北島町
令和4年度
工事監査結果報告書

公益社団法人大阪技術振興協会
技術士（建設部門）
松下基彦

北教第376号
北島町・北島南幼稚園増築工事

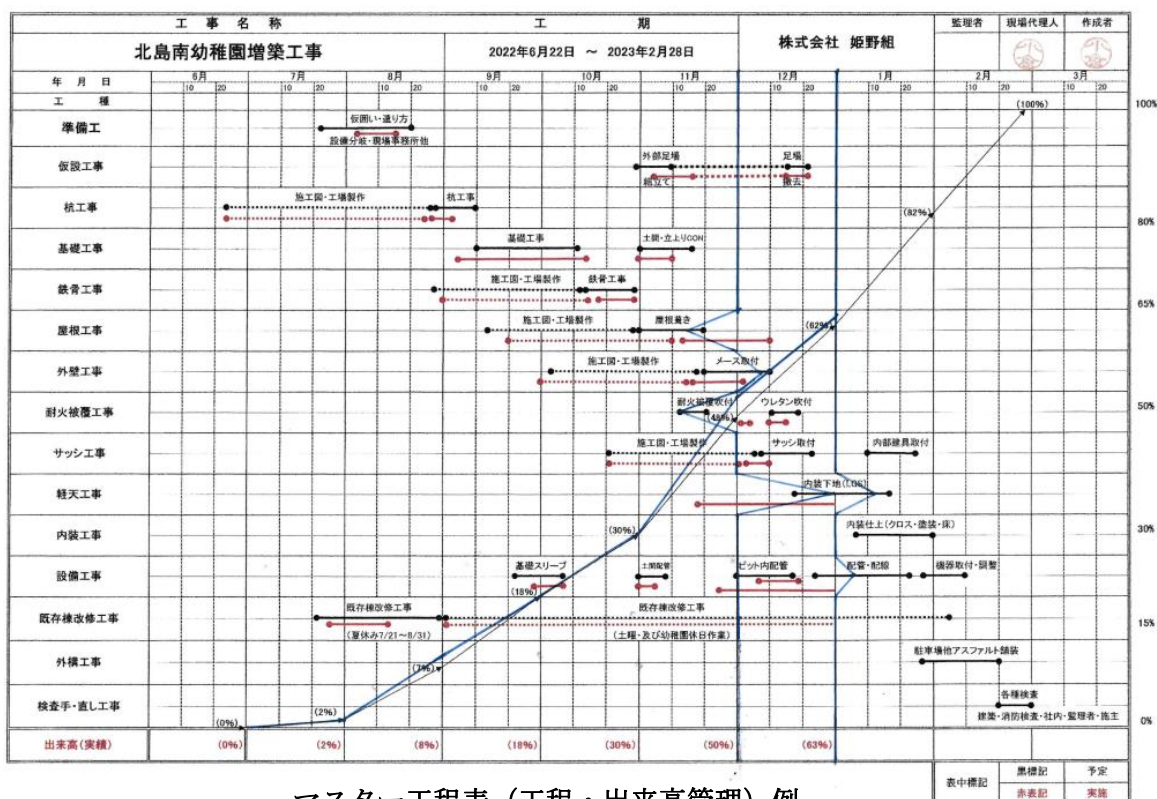
◇マスター工程表には、クリティカルラインと受電日などのキーデートを記入されたい。

設備工事のバーチャートは、電気設備工事と機械設備工事のラインを分けて記入されたい。

設備機器で、納期のかかるものがある場合は、そのラインも記入されたい。
